LuK Service Info

Part Nr: 631 0313 09/10 — 310/310mm XGW6

Model: DX6.10/A & DX6.30/A Powermatic Models

Info: FLYWHEEL INFORMATION/
SCHWUNGRADINFORMATION/
INFORMATIONS SUR LE VOLANT-MOTEUR/
INFORMACIÓN DEL VOLANTE/
INFORMAZIONI VOLANO

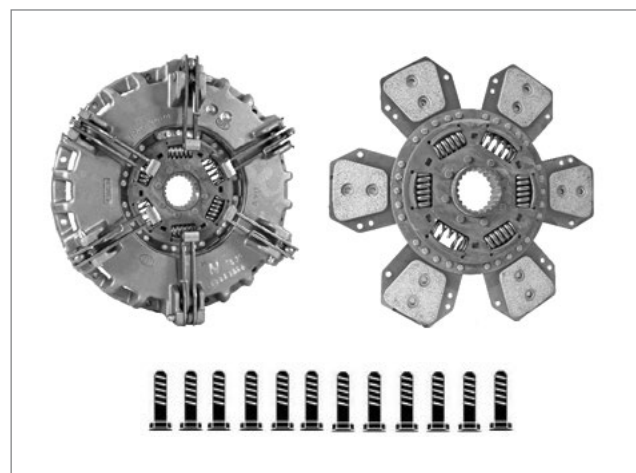
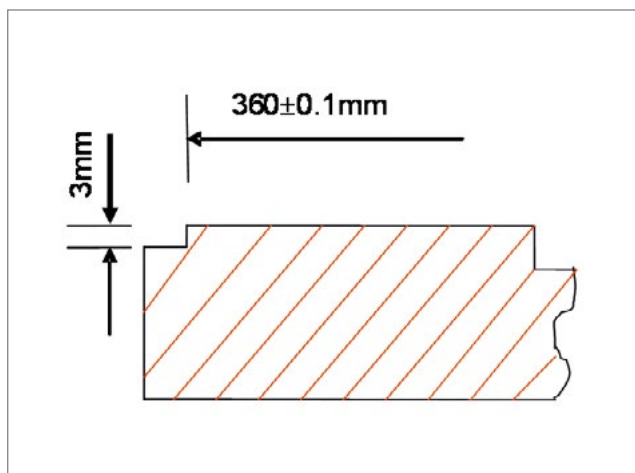
Info: 631 0313 09 Replaces/Ersetzt/
remplace/Sustituye a/Sostituisce
631 0263 09

KHD 224 9939 Replaces/Ersetzt/
remplace/Sustituye a/Sostituisce
KHD 224 5226

Please ensure that the clutches location step of 3mm depth and location diameter of 360 ± 0.1 mm are maintained when flywheel is re-machined.

Deutz
330mm Ø

KHD 224 5226

631 0263 09

Deutz
370mm Ø

KHD 224 9939

631 0313 09
